监理通知单

工程名称: 助残扶贫分布式光伏电站项目

编号: ZHSUP-851-4-4-2.5

事由: 关于现阶段现场施工存在质量、安全方面的相关事项

附图:

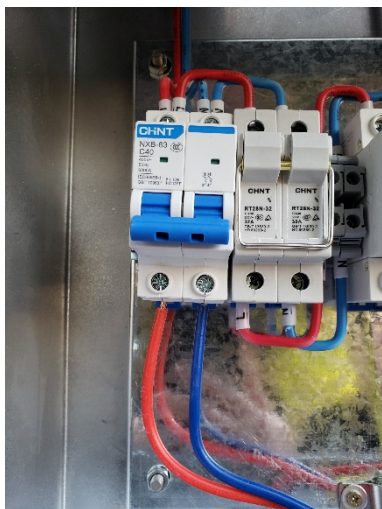
2019年3月7日我监理项目部在现场对到货组件进行检查检查过程,发现并网配电箱电气连接端子处存在露铜现象,未连接安装完成的光伏出线端子直接裸露在外,存在安全隐患。

针对上述问题,我监理项目部要求你单位立即做出整改,安全无小事,不能等事故发生才引起重视!其他未详事项做好自查自纠,特此通知。
